改善箇所説明図

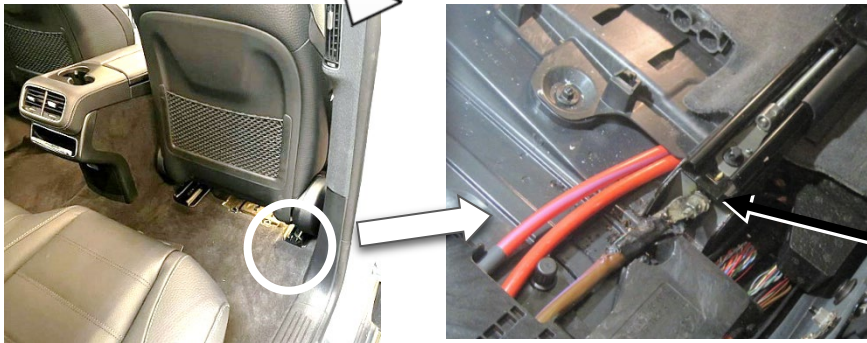
不具合発生箇所

48V アース線のナット

助手席の下にある 48V のアース配線において、製造時の組み付けが不適切なため、ナットが適切なトルクで締め付けられていないものがある。そのため、走行中の振動等により導通不良が発生し、警告灯が点灯すると共に増加した電気接触抵抗により発熱して、最悪の場合、火災に至るおそれがある。

全車両、ナットの締め付けトルクを点検する。緩みや溶損がある場合は、損傷部分を新品に交換して適切な締め付けトルクで固定する。
